Nota van zienswijzen

behoort tot het raadsvoorstel tot vaststelling van het Stedenbouwkundig Programma van Eisen Binnenweg en omgeving in Hoofddorp.

Afbeelding: ontwerp SPvE Binnenweg e.o.

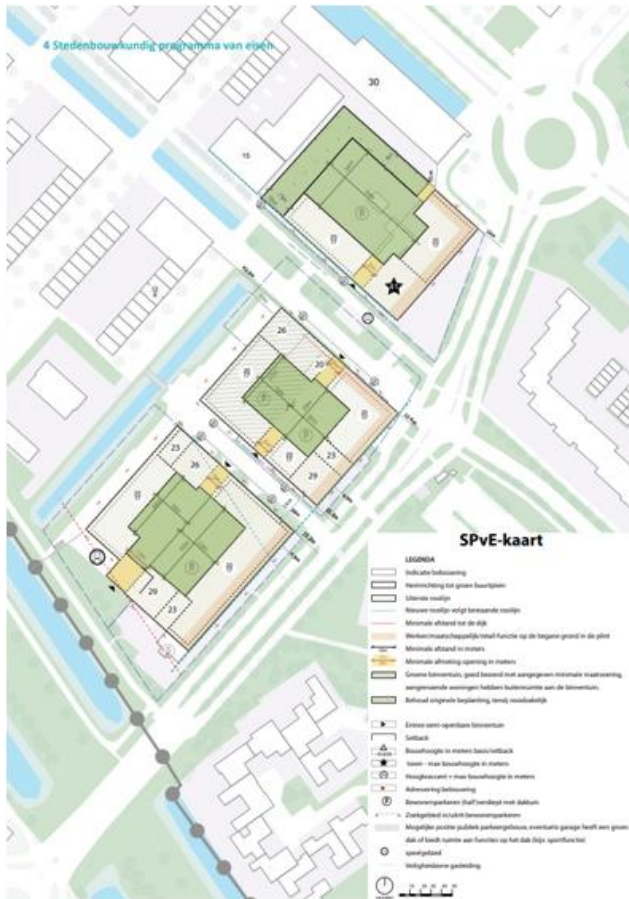
De omwonenden noemen in hun zienswijze meerdere argumenten om de parkeergarage niet op de huidige plek (kavel 4) te realiseren en deze van plaats te wisselen met het woonblok dat direct grenzend aan het transformatorstation geprojecteerd is (kavel 3).

Er worden goede argumenten aangedragen. De voorgestelde aanpassingen zijn uitvoerbaar en leiden tot een ruimtelijke verbeterde opzet van het plan en een betere leefomgeving. De toegenomen loopafstand van de parkeergarage tot het winkelgebied is nog acceptabel. Wij honoreren de zienswijze en passen het SPvE aan.
